## ADVERTENCIA 123/DAG

**DIRIGIDO A:** Operadores de aeronaves PIPER PA-11.

**MOTIVO:** Instalación peligrosa de tanque compensador de combustible.

FOTO N° 1

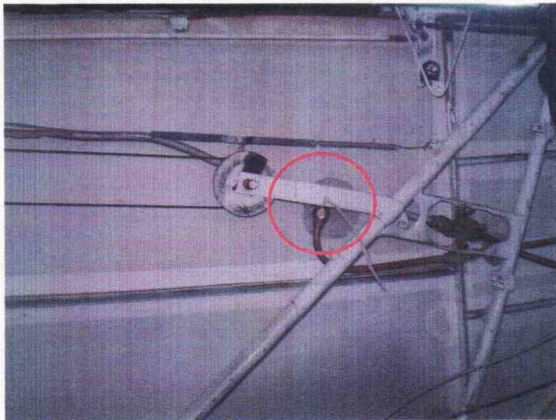
Nótese que en la FOTO N°1, se aprecia que la conexión del tubo de cobre, proveniente de la salida del tanque compensador, a la línea de aluminio, proveniente del tanque del ala, no conforma lo indicado en el SB, ya que la conexión entrante a la TEE debería ser por arriba, mientras que la foto indica que la conexión entrante es desde abajo

En base a lo arriba indicado, esta Departamento recomienda que durante el próximo ingreso de una aeronave PIPER PA-11 a un TAR, se proceda al desmonte del lateral izquierdo de la cabina, accediéndose de esta manera a las líneas del sistema de combustible. Seguidamente, verificar que las líneas de combustible estén instaladas de acuerdo a lo indicado en el PIPER SB N° 99, de lo contrario, corregir las instalaciones no conformes.

FOTO N° 2

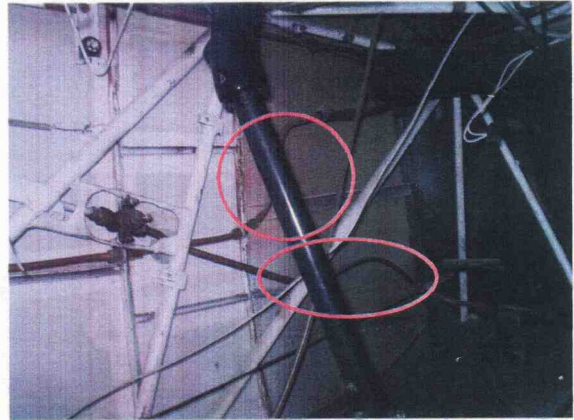
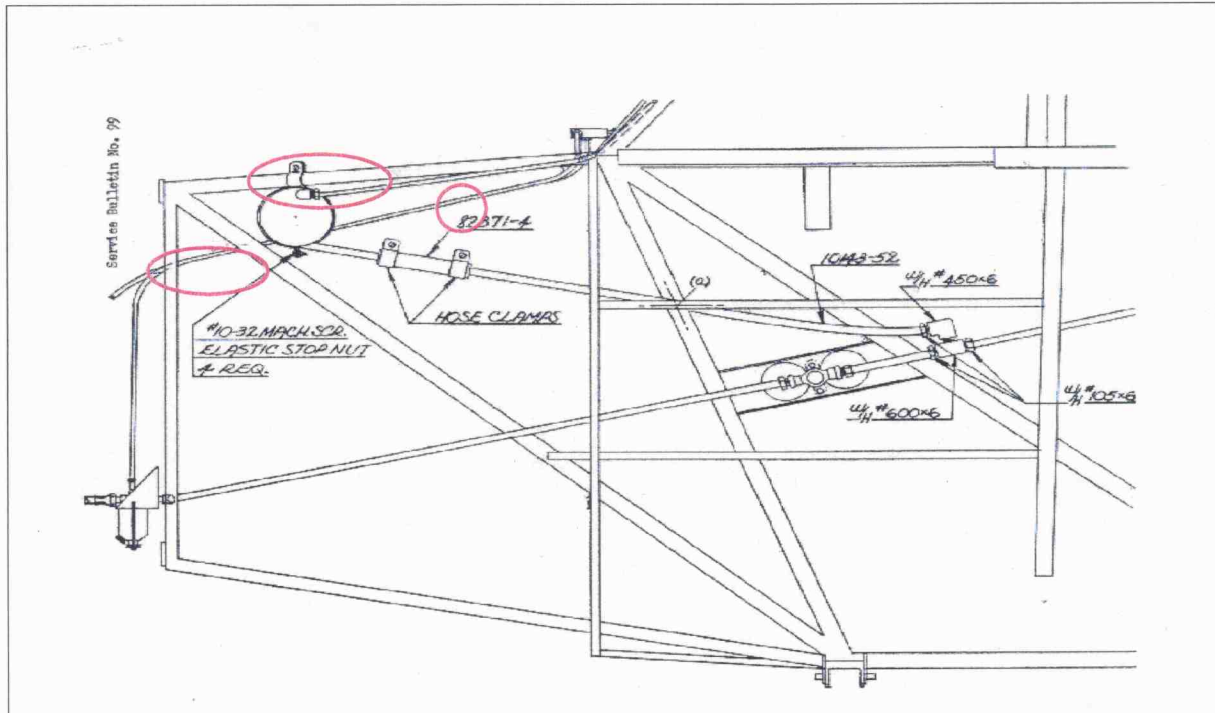
Nótese que en la FOTO N° 2 se aprecian unas "S" en las líneas que van desde la válvula de corte hacia el parallamas, y desde el compensador hacia la TEE, cuando estas curvas no deberían existir

- 7) Tanto actualmente el FAR 23 como antiguamente el CAR 3 o CAR 4a, requieren que la aeronave tenga al menos un punto desde dónde todo el combustible pueda ser drenado en su posición normal en tierra. Con este requerimiento se prohíbe la existencia de instalaciones que contengan tramos que sufran el efecto SIFON, ya que, en el caso que el combustible tenga agua, es justamente allí dónde se decantará mientras que la aeronave no opera. De esta forma, al realizar el drenaje previo al inicio de la operación, el agua acumulada en esos SIFONES no sería drenada, perdiéndose de esta manera la utilidad del drenaje previo a la operación.
